Avis délibéré de la mission régionale d'autorité environnementale sur l'aménagement du quartier bioclimatique "Chambord" à Belleville-en-Beaujolais (69) porté par le Crédit Mutuel Aménagement Foncier

Avis n° 2023-ARA-AP-1589

Avis délibéré le 16 octobre 2023

Figure 3: plan d'aménagement des déplacements et stationnements du quartier bioclimatique Chambord (Source : dossier)

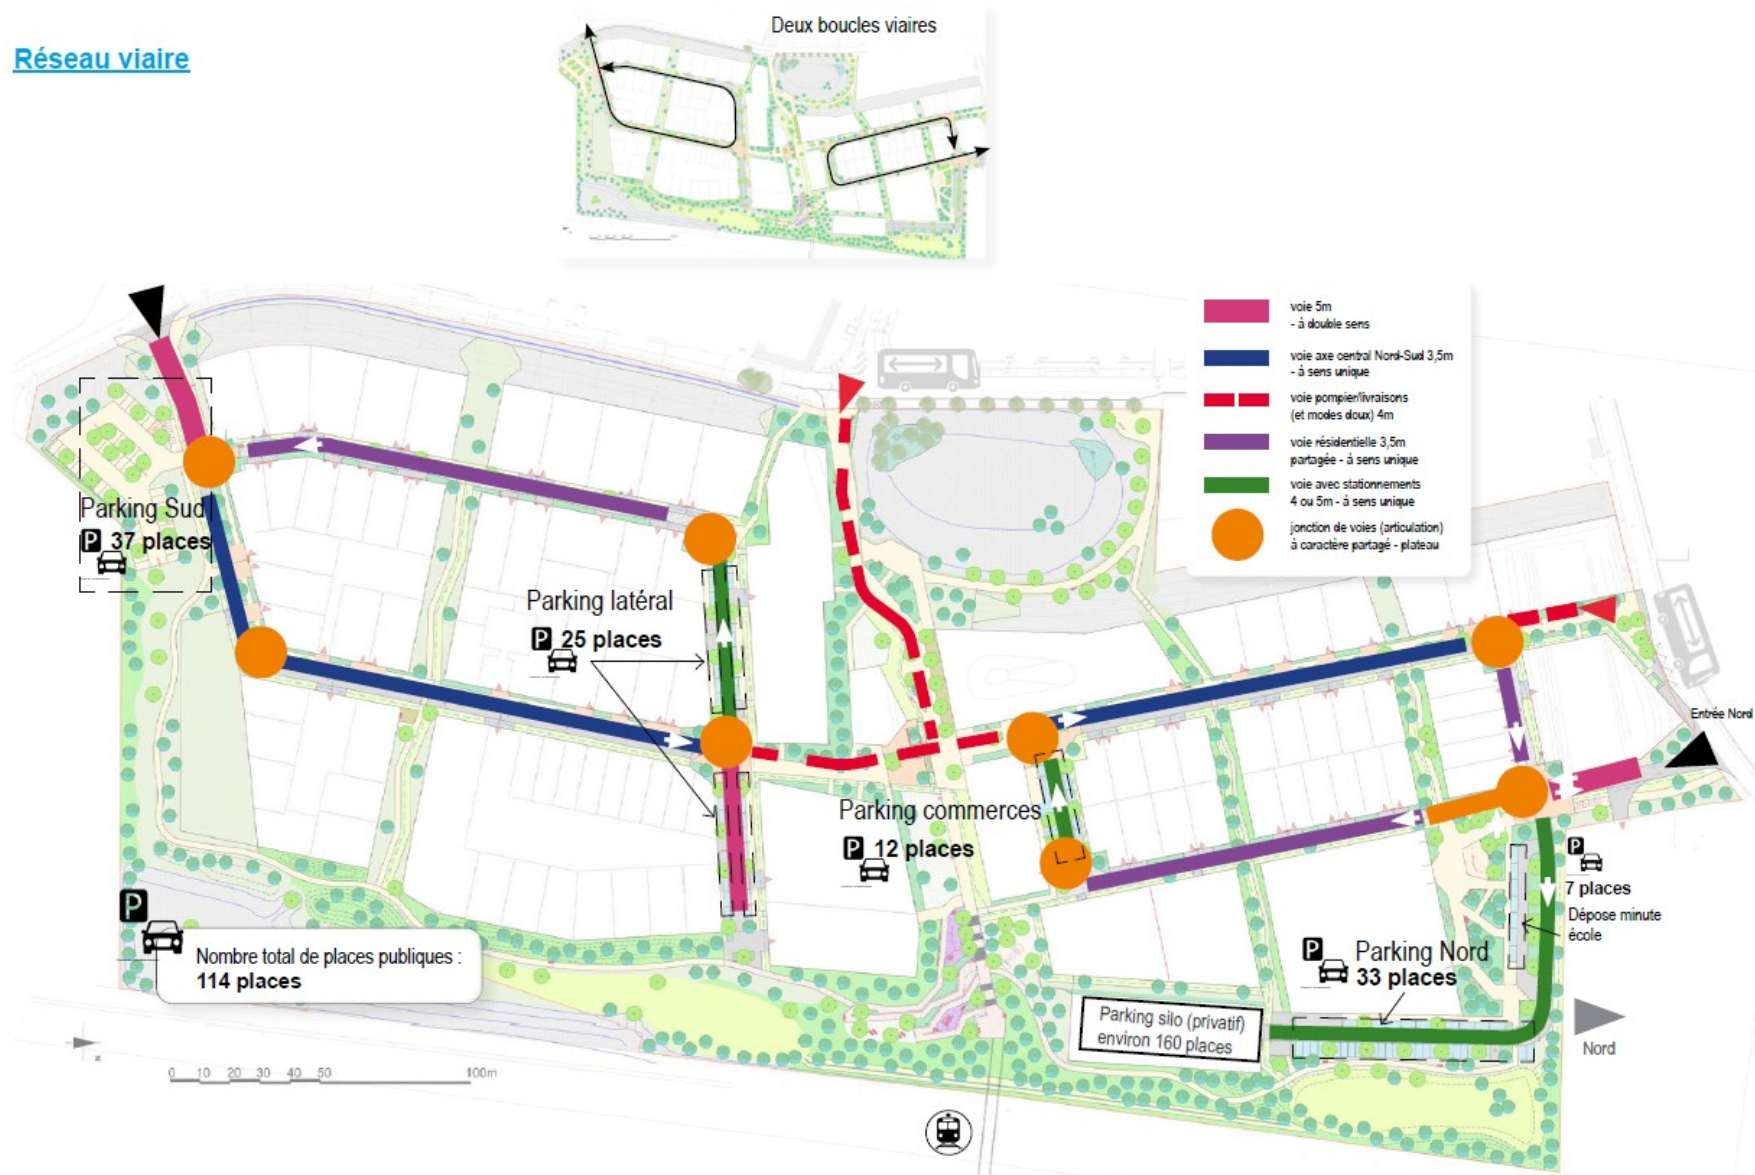
L'accès au quartier sera assuré par deux entrées distinctes au sud-ouest et au nord qui desserviront chacune une boucle intérieure indépendante à sens unique. D'après les plans présentés, 492 places de parkings (en sous-sol, en rez-de-chaussée et en aérien) seront réalisées pour les logements, 5 parkings publics en surface pour un total de 114 places de stationnement ainsi qu'un parking en silo de 160 places sur la bordure est du quartier, à proximité de la passerelle menant à la gare ferroviaire (cf. figure 4).

Le dossier fait état d'un objectif de « *mutualisation de l'espace* » comprenant un parking silo portant sur 160 places destinées aux habitants du futur quartier, et une passerelle piétons et cycles rejoignant la gare, faisant partie du projet, sans en préciser les modalités. L'offre de stationnement est définie sur la base de ratios (rapportés au nombre de logements, à la surface des bureaux et commerces ...) sans que son dimensionnement global, intégrant le stationnement sur voies publiques et la part prise par le projet de mutualisation ou de substitution au-delà des places existantes de la gare, soit clairement exposé.

L'Autorité environnementale recommande de préciser les principes de mutualisation du parking silo à proximité de la gare, d'exposer explicitement l'offre globale de stationnement, y compris des places existantes de la gare, et de justifier son dimensionnement.
